Stadt Landau in der Pfalz

Bebauungsplan C25
„Konversion Landau Süd / Landesgartenschau“ – 2. Teiländerung
(Gebiet in der Gemarkung Landau, Hartmannstraße / Heinrich-Diehl-
Straße)

Beteiligung der Behörden und sonstigen Träger öffentlicher Belange gemäß § 4 Abs. 2
BauGB

Synopse vom September 2020
zur
Entwurfssfassung vom Januar 2019

Anlage zu Punkt 8

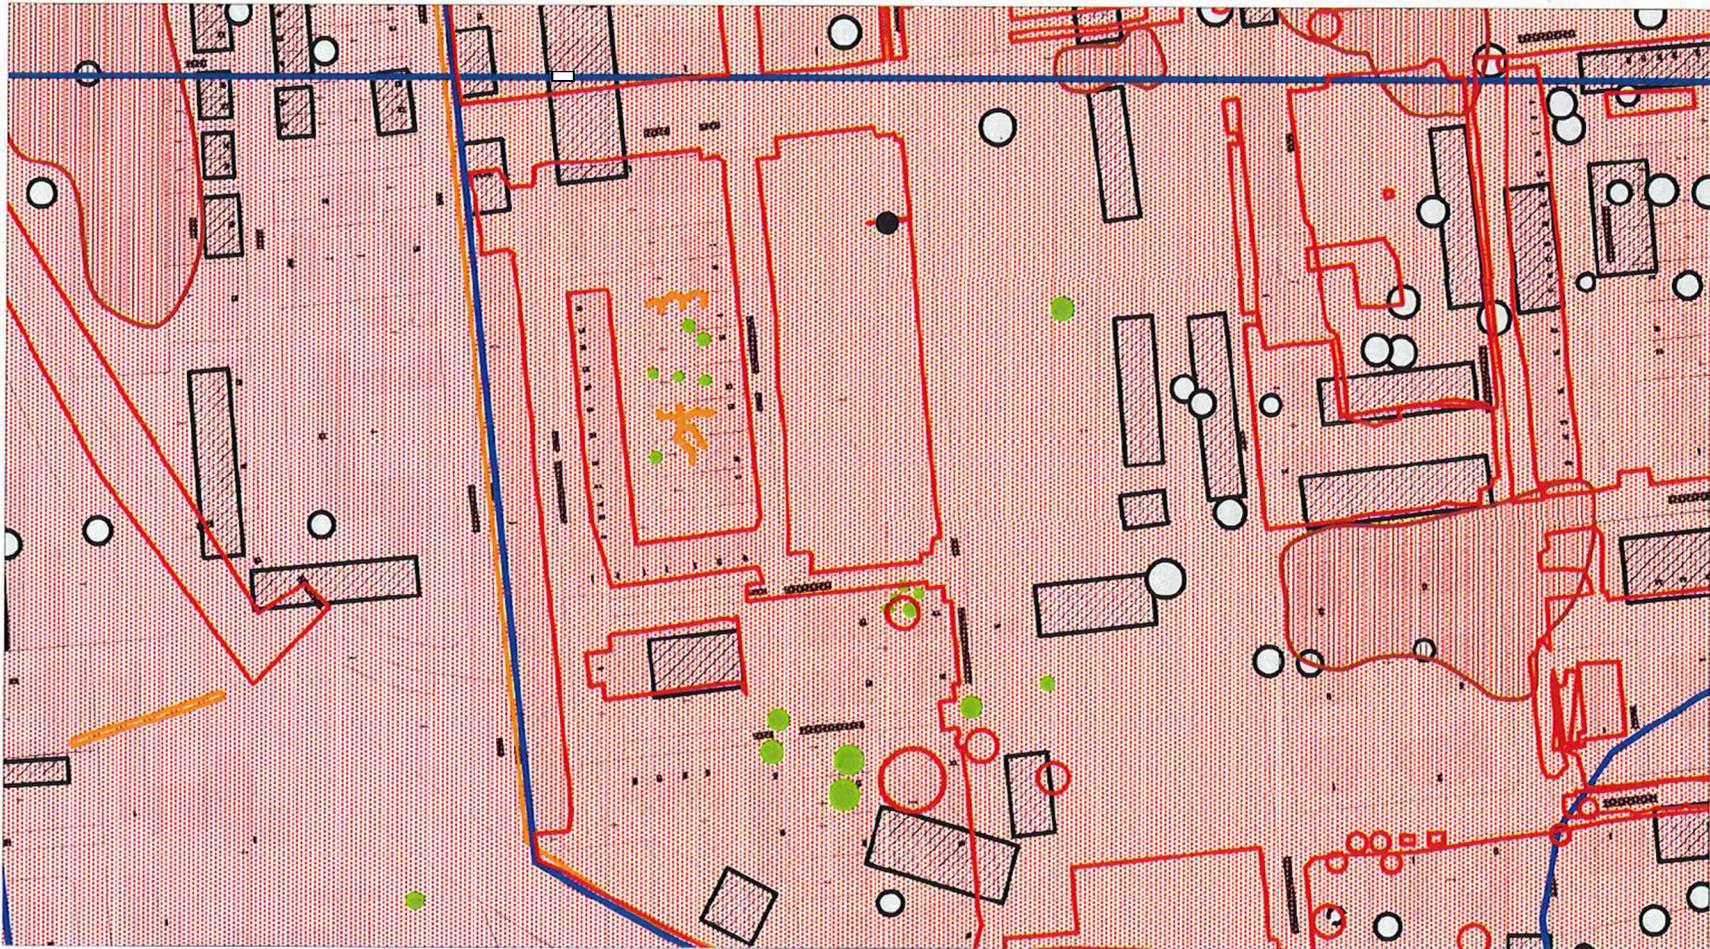
8	Ordnungsabteilung (Kampfmittel)	<u>Schreiben vom 08.03.2019</u> Der Bereich liegt in der Sicherheitszone mit Kampfmittelverdachtsflächen. Da der Bereich bebaut ist wurde bislang keine Sondierung vorgenommen Eine weitergehende Beurteilung könnte zu einem späteren Zeitpunkt vorhaben- bzw. flurstücksbezogen erfolgen.	Der Hinweis Nr. 8 weist bereits darauf hin, dass aufgrund der bereits durchgeführten Räumung nachwievor mit Kampfmittelfunden gerechnet werden muss. Die Vollziehbarkeit des Bebauungsplanes ist somit nicht in Frage gestellt. Die Baudurchführung muss mit entsprechender Sorgfalt erfolgen. Diese Durchführung obliegt den Bauherren.	-	<i>Die Stellungnahme wird zur Kenntnis genommen. Änderungen sind nicht erforderlich.</i>
9	Landesamt für Geologie und Bergbau Rheinland Pfalz	<u>Schreiben vom 12.03.2019</u> Bergbau/ Altbergbau:			<i>Die Hinweise</i>
